改善箇所説明図

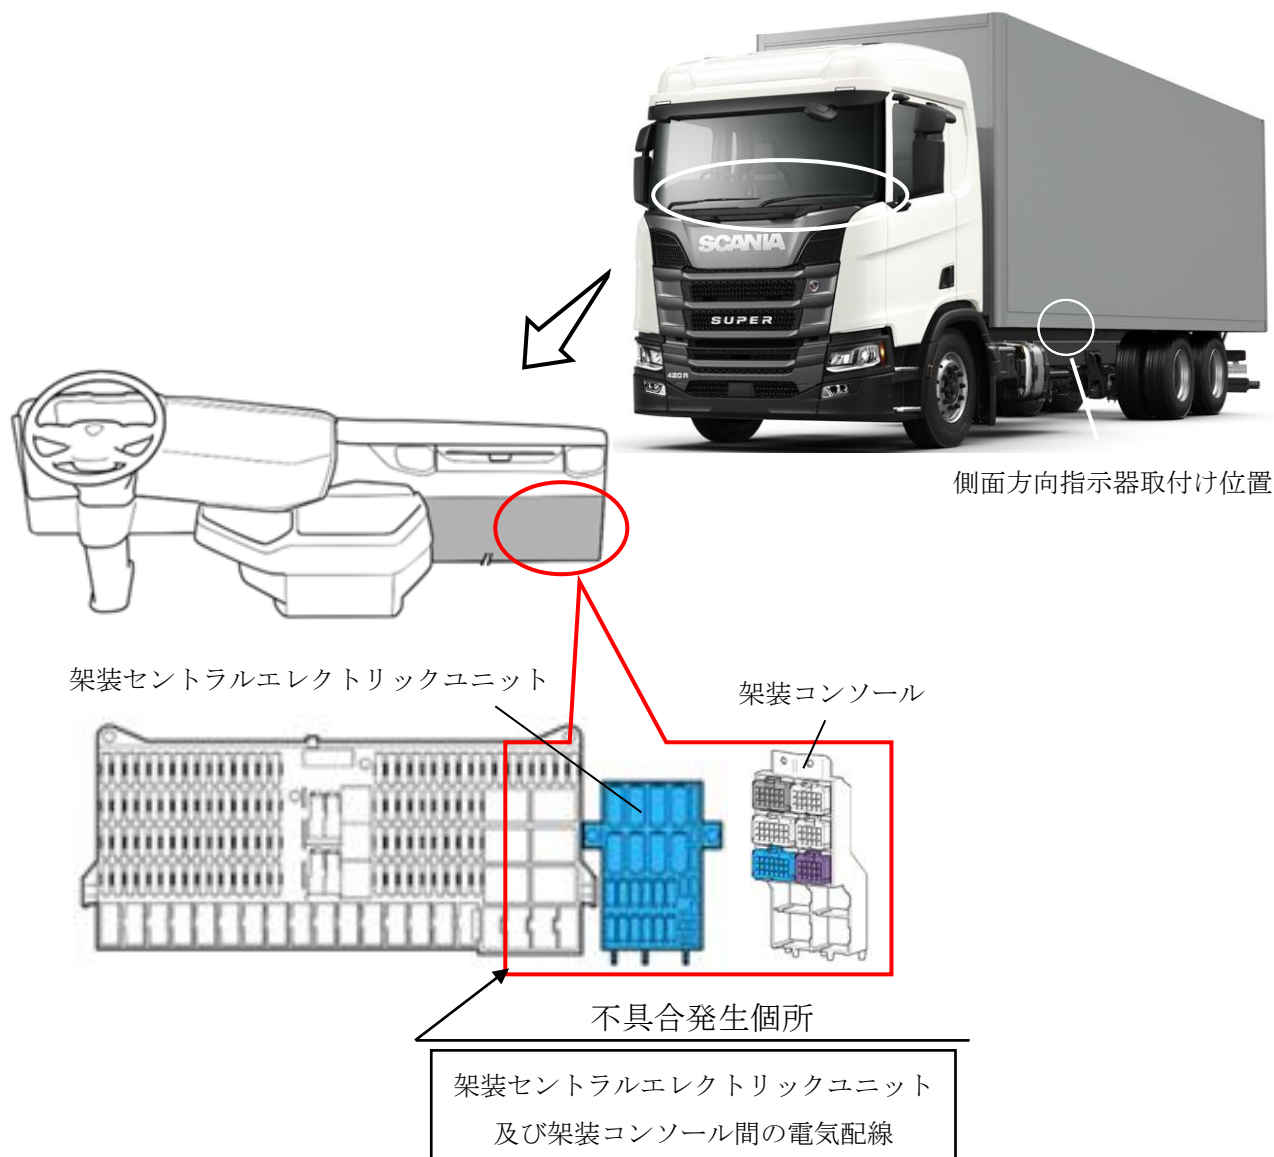
不具合の内容

側面方向指示器の電源回路において、架装作業時の配索指示が不適切なため、架装セントラルエレクトリックユニットを経由せず、架装コンソールから直接接続されている。そのため、車両前方または後方の方向指示器が不点灯となった際の運転者への警報機能が正常に作動せず、保安基準に適合しない。

改善の内容

全車両、側面方向指示器用の回路を架装セントラルエレクトリックユニットを経由する配索に修正する。

注： は配索を修正する部品を示す。

識別：型式プレートの3桁目部分に、白色ペイントを塗布する。
